「電磁式ドレントラップ」シリーズ 型式変更のお知らせ

当社製品「電磁式ドレントラップ」シリーズが2011年9月9日より、仕様変更により型式が変更になりました。型式変更を行った製品は以下のとおりです。

1) スーパートラップ

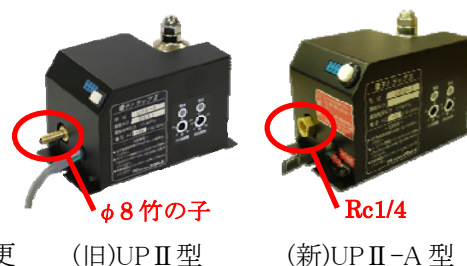
電圧区分	センサー	変更前	変更後
AC100V	センサー付	SST220E-15 / 16	SST220E1-15 / 16
	センサー無	ST220E-15 / 16	ST220E1-15 / 16
単相 AC200V	センサー付	SST220E-25 / 26	SST220E1-25 / 26
	センサー無	ST220E-25 / 26	ST220E1-25 / 26

- 変更内容 ①タイマー基板の変更
 ②テストボタンの変更
 ③その他（配線部材の変更等）
